Informe Consolidado de Solicitud de Aclaraciones, Rectificaciones y/o Ampliaciones Complementario al Estudio de Impacto Ambiental del Proyecto "CONTINUIDAD OPERACIONAL DISTRITO PLEITO FASE 3"

Nombre del Titular : Compañía Minera del Pacífico S.A. (en adelante, “el Titular”)
Nombre del Representante Legal : John Patrick McNab Martin
Dirección : Pedro Pablo Muñoz N° 675. Comuna de La Serena, Región de Coquimbo

El presente Informe Consolidado de Solicitud de Aclaraciones, Rectificaciones o Ampliaciones (en adelante e indistintamente “ICSARA”) al Estudio de Impacto Ambiental del proyecto "CONTINUIDAD OPERACIONAL DISTRITO PLEITO FASE 3", contiene las observaciones generadas en virtud de la revisión de la Adenda N°1.

Figura N° 1. Formación vegetal interrumpida

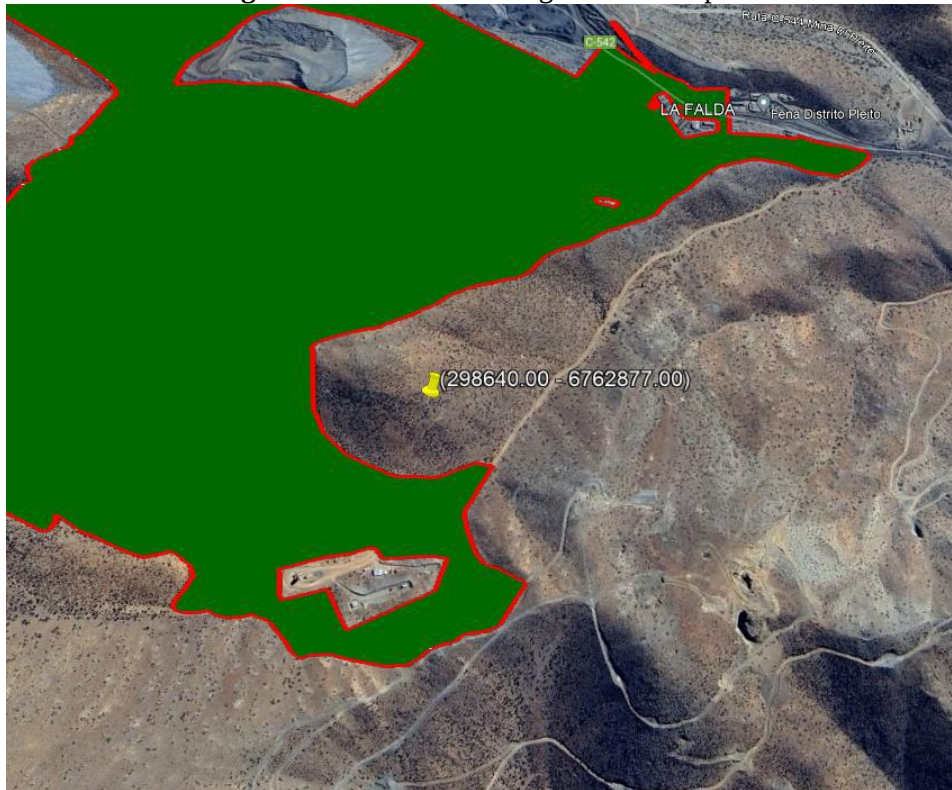
- 2.1. En relación con la determinación y justificación del Área de Influencia (en adelante, “AI”) del componente flora y vegetación, se señala que esta fue determinada mediante la COT, factores topográficos que al mismo tiempo influyen en la fisionomía de la vegetación (corroborado y ajustado de acuerdo con lo observado en terreno) y según los límites naturales de las unidades de vegetación. Sin embargo, al revisar el AI en formato shape y kmz, y el entorno de esta- en imágenes satelitales- se detectó que existen formaciones vegetales cuya continuidad fue interrumpida al delimitar el espacio geográfico del AI, como es el caso detectado en la coordenada UTM WGS84 298640.00 – 6762877.00.
